Stavební akce: **Odkanalizování Lhoty II**

Změnový list 05

Název / označení změny: **ZL 5 - sanace podloží**

SO 03 Lokalita Ke Křížku

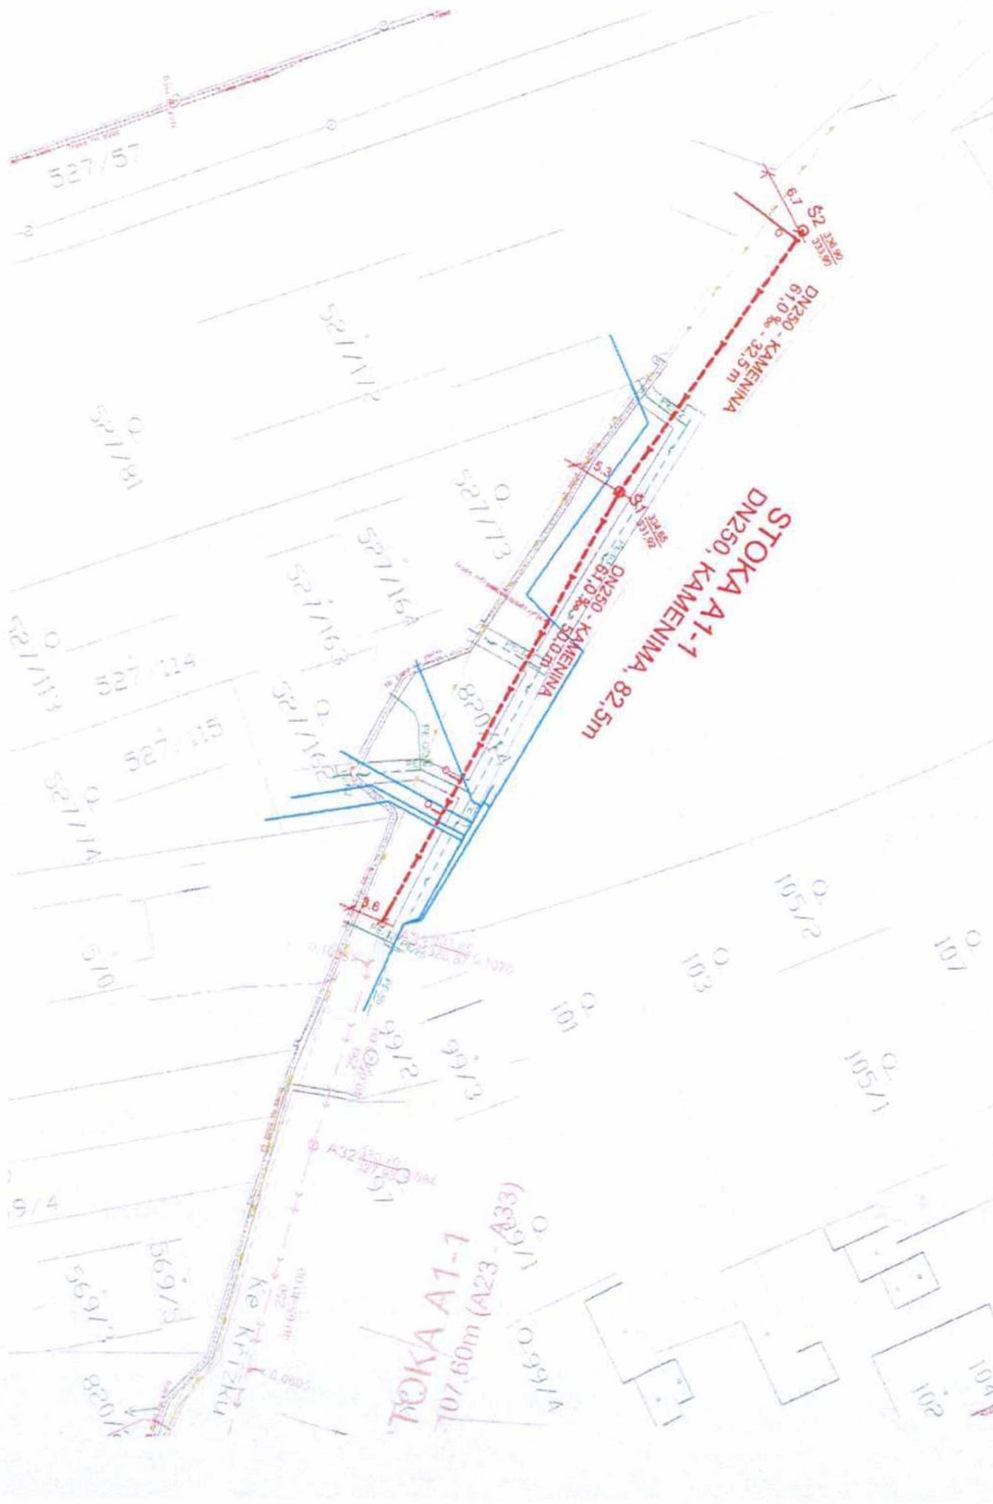
Zdůvodnění a popis změny: *Při provádění zemních prací pro kanalizaci v lokalitě Ke Křížku a pro vodovod v ulici Na Blatech bylo podloží velice měkké a neúnosné. Na stavbu byl přizván geotechnik, který posoudil únosnost základové spáry a navrhl provedení sanace podloží prohloubením výkopu o 0,30m a vyplnění štěrskem frakce 32 -63 v tl.0,300m se zhutněním lžící bagru a dále pokračovat dle projektu.*

Lokalita Ke Křížku

SO 01 KANALIZACE
 STOKA A
 DN250, KAMENINA, 109,0m
 STOKA B
 DN250, KAMENINA, 100,0m
SO 02 VODOVOD
 RAD 1
 TVÁRNÁ LITINA, DN80 dI.147,5m
 RAD 2
 TVÁRNÁ LITINA DN80 dI.128,0m

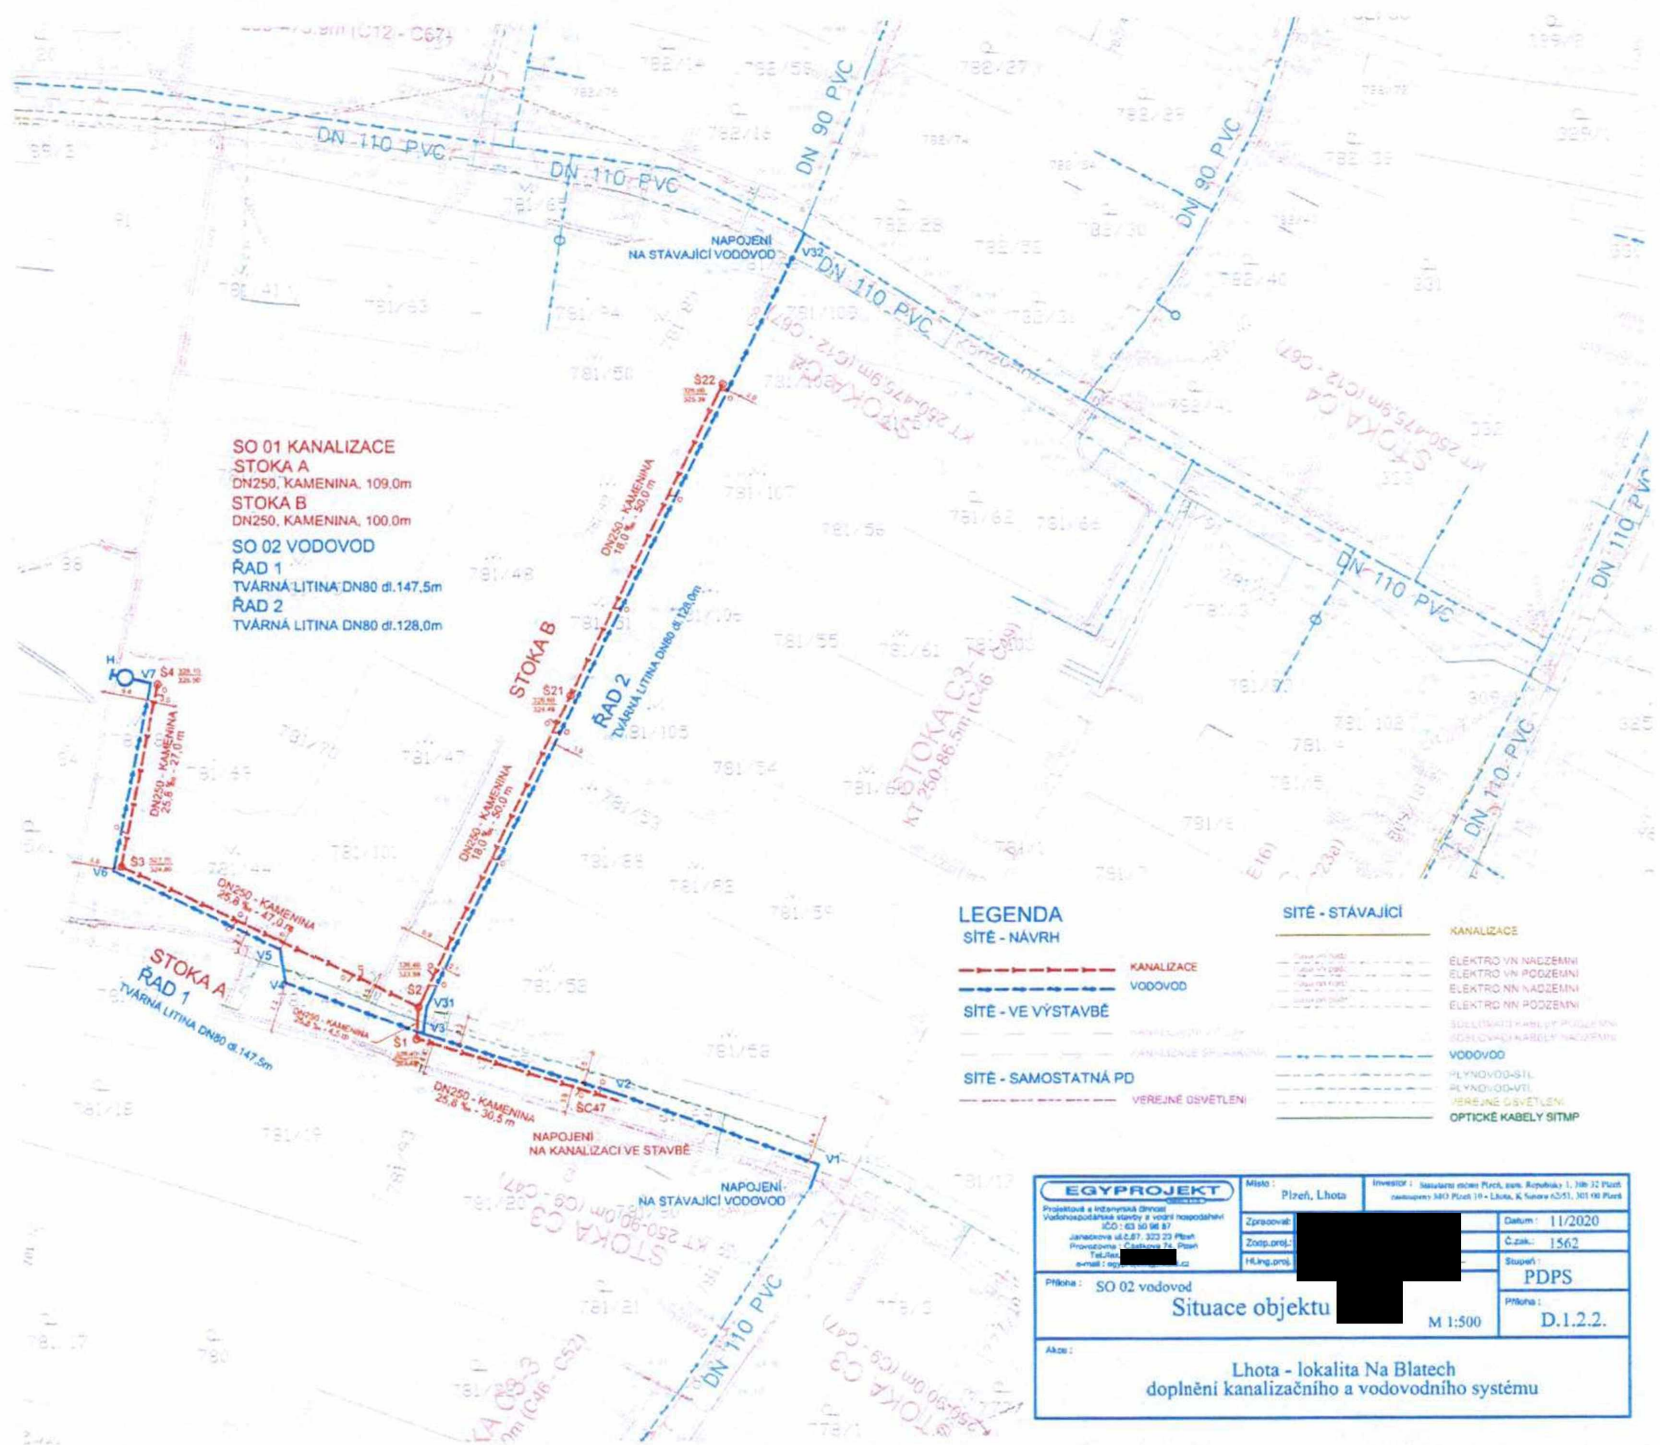
Lokalita Na Blatech vodovod

Dnes jsem byl přítomen při hloubení rýhy pro
RAD2 - rodová v okolí šachty Š02 a Š01
a bylo zjištěno, že dna je tvořeno písčím jílem, silně
zvodňelým. Tento stav neodpovídá TP a proto
doporučuji rýhy prohloubit cca o 0,30 m.
Odebraný materiál nahradit ŠD 20-63, a zahotmit
jen lázeň od bagru a dále pokračovat dle RD.
